Ministero della Transizione Ecologica

Commissione Tecnica di Verifica dell'Impatto Ambientale – VIA e VAS

Parere n. 282 del 20 giugno 2022

Progetto:	<p style="text-align: center;"><i>Parere Tecnico</i></p> <p style="text-align: center;">Rifacimento degli elettrodotti 150 kV Matera-Grottole, Grottole-Salandra cd Salandra FS e Salandra-San Mauro Forte (dal portale in Salandra al palo n. 192) nei Comuni di Matera, Grottole e Salandra. Richiesta proroga termine di validità del Giudizio favorevole di Compatibilità Ambientale e Valutazione di Incidenza DGR n. 268 del 12/03/2013</p> <p style="text-align: center;">ID_VIP 8335</p>
Proponente:	<p style="text-align: center;">Terna Rete Italia S.p.A.</p>

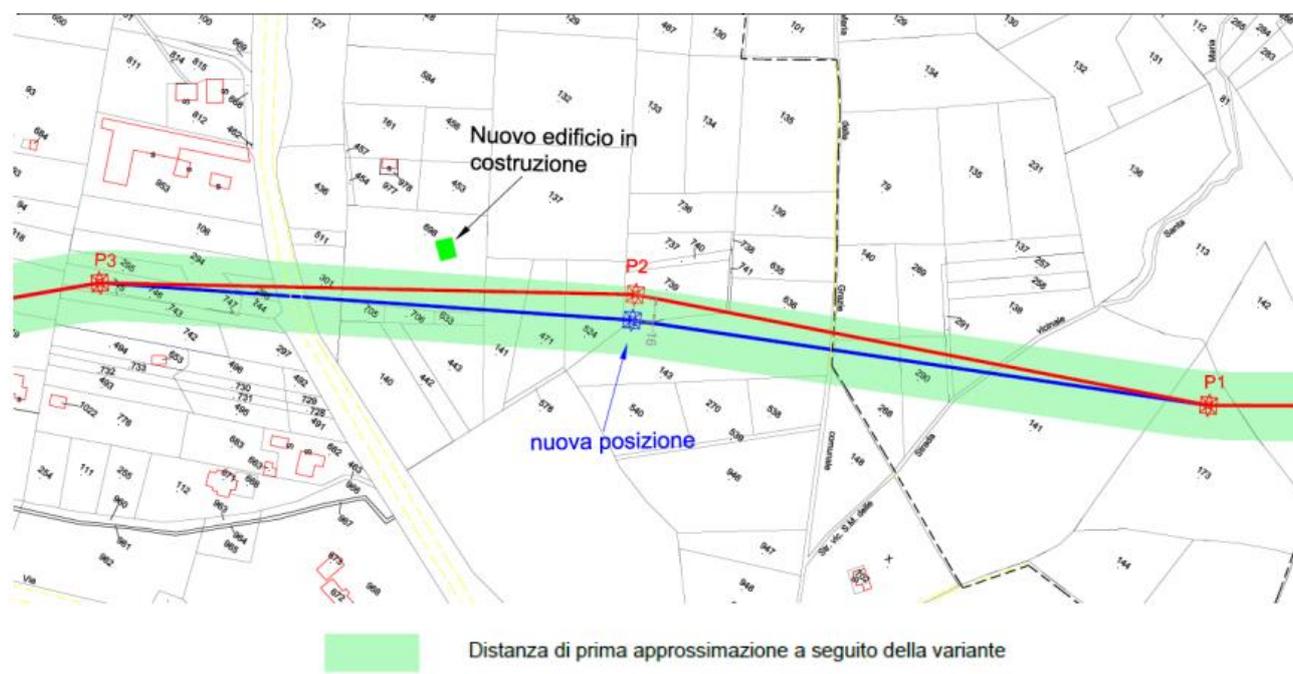
- **Salute pubblica e Campi elettromagnetici:** è stata effettuata dal Proponente una verifica sulla presenza di nuovi insediamenti prossimi alla linea in progetto e sono emerse tre situazioni, due delle quali già evidenziate per la componente atmosfera e rumore:

- un’area posta in prossimità della linea Grottole-Salandra tra i sostegni P2 e P3 (comune di Grottole) ove sono state realizzate nuove unità abitative.

Rispetto alle analisi effettuate nel SIA il Proponente ha quindi individuato nuovi recettori sensibili all’interno della fascia della DPA (Distanza di Prima Approssimazione), già riscontrate in fase di prima istanza di proroga e, al fine di risolvere queste nuove criticità, ha previsto:

- in località “C. da Aia del Cavallo” del comune di Matera di proporre la variante in cavo dalla Cabina Primaria Matera Belvedere al P.6 New. Nel Merito la Società Terna S.p.A. ha presentato istanza datata 09/07/2019 (rif. TERNA/P2019 0049023 –

- o la Variante aerea tra i sostegni P19 e P24 della linea CP Belvedere Matera-Grottole (istanza protocollo MISE prot. 0015965 – 16/07/2019);

e ha presentato al MISE una Dichiarazione di inizio attività (DIA - rif. TERNA/P2019 0073436 del 21/10/2019) relativa alla Variante Non Localizzativa per lo spostamento del sostegno P2 dell'elettrodotto "Grottole – Salandra" di 16 m verso sud-est in modo tale da rispettare il valore di campo di induzione magnetica pari a $3 \mu\text{T}$ (obiettivo di qualità) in corrispondenza della nuova abitazione, come indicato nella figura seguente.
